**PROGETTO DI UN IMPIANTO FOTOVOLTAICO DA 96,8 MWP E
ISOLE VERDI
PROGETTO DEFINITIVO
Memorie esplicative in merito alle richieste di
integrazione del MASE – Prot. m_amte.CTVA. REGISTRO
UFFICIALE.U.0001656.17-02.2023
[ID_VIP 7544]**

NARDO' SOLAR ENERGY SRL
Corso Monforte,2
20122 Milano
nardosolarenergy@legalmail.it

Figura: Sezione stradale tipica dell'area interna d'impianto

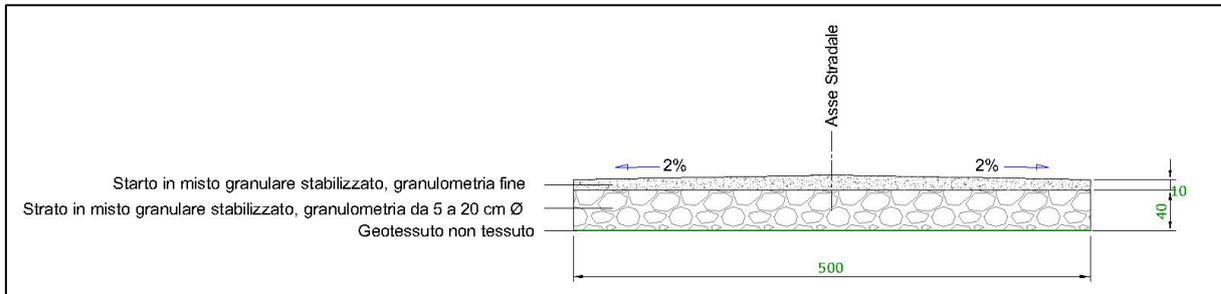
1.1.a. fornire per ciascuna delle fasi di vita del Progetto (cantierizzazione, esercizio e dismissione) la descrizione delle aree occupate e la relativa planimetria

La nuova viabilità MacAdam sarà costituita da uno strato di sottofondo e uno strato superficiale in granulare stabilizzato, di larghezza pari a 4 m circa.

Al fine di non impermeabilizzare le superfici dell'area in questione, essa è stata programmata solo per il collegamento tra gli accessi, i vari cabinati e le zone particolarmente distanti dall'area d'ingresso, in modo da consentire successivamente delle agevoli operazioni di manutenzione in fase di esercizio. La tipologia di strada MacAdam sarà costituita da pietrisco di granulometria assortita da cava, compattata e stabilizzata tramite bagnatura e compressione con rullo. Lo stabilizzato, di spessore 10 cm sarà

poggiato su di uno strato di fondazione spesso 40 cm, costituito da pietre più grosse e squadrate. In tale modo il fondo stradale risulta stabile e compatto al passaggio dei mezzi pesanti. Sottostante allo strato di fondazione verrà inserito uno strato di geo-tessuto non tessuto permeabile. Grazie a tale tipologia costruttiva avverrà anche un efficace drenaggio delle acque meteoriche che non formeranno aree allagabili e permeeranno il terreno, infiltrandolo in maniera naturale.

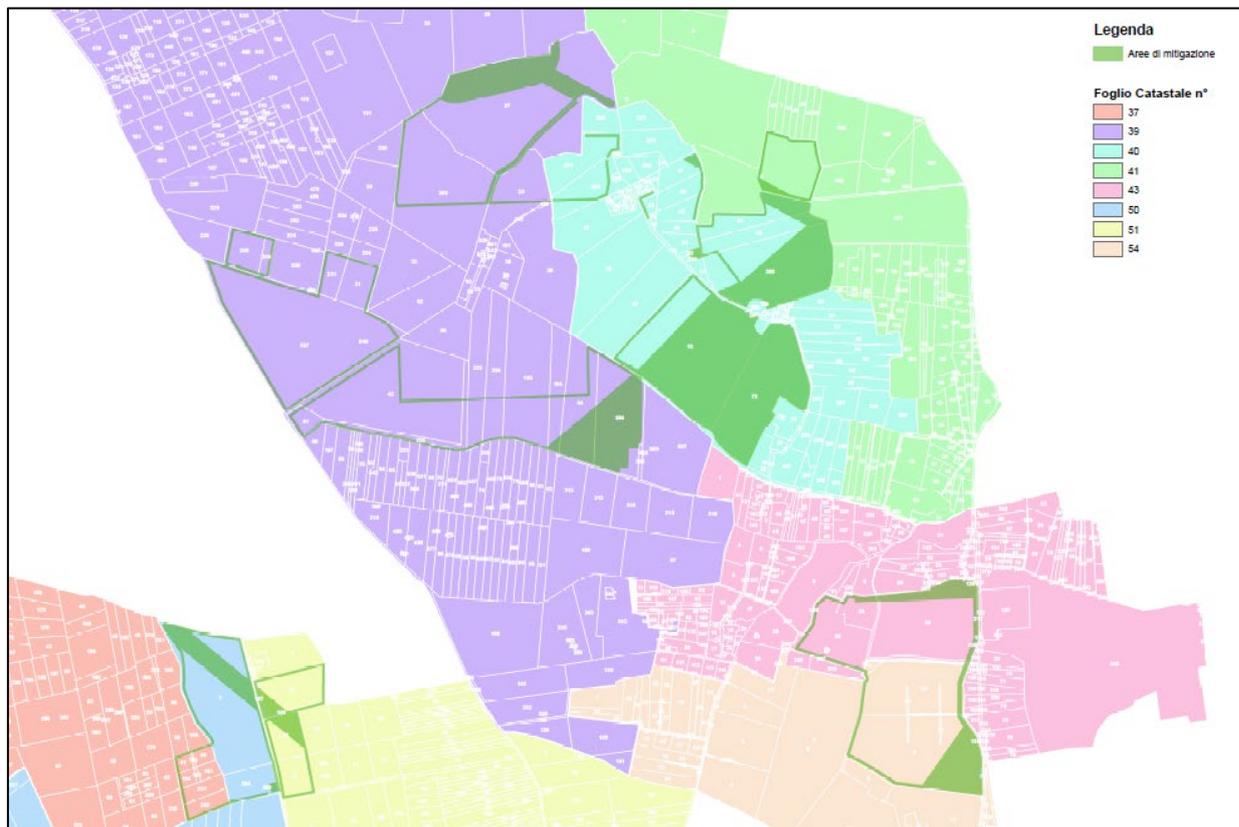
13.2. Posto che il Proponente ha previsto la realizzazione di siepi perimetrali, al fine di valutare l'effetto mitigativo dell'impatto visivo, si richiedono di approfondire:

13.2.1. informazioni dettagliate su estensione, ubicazione, altezza, con indicazioni delle specie arbustive da utilizzare (vedi 3.2.a.). Tali siepi dovranno essere costituite da specie arbustive autoctone assicurando un'adeguata irrigazione fino all'attecchimento delle specie vegetali.

Il progetto delle aree di mitigazione si estende su un'area complessiva di 40 ettari distribuiti su un territorio ricadente in agro di Nardò al confine con i comuni di Copertino e Leverano. Il progetto di recupero e mitigazione è l'occasione per migliorare sia l'ambiente da un punto di vista ecologico che l'organizzazione urbanistica dei tre comuni, offrendo spazi e servizi al momento assenti.
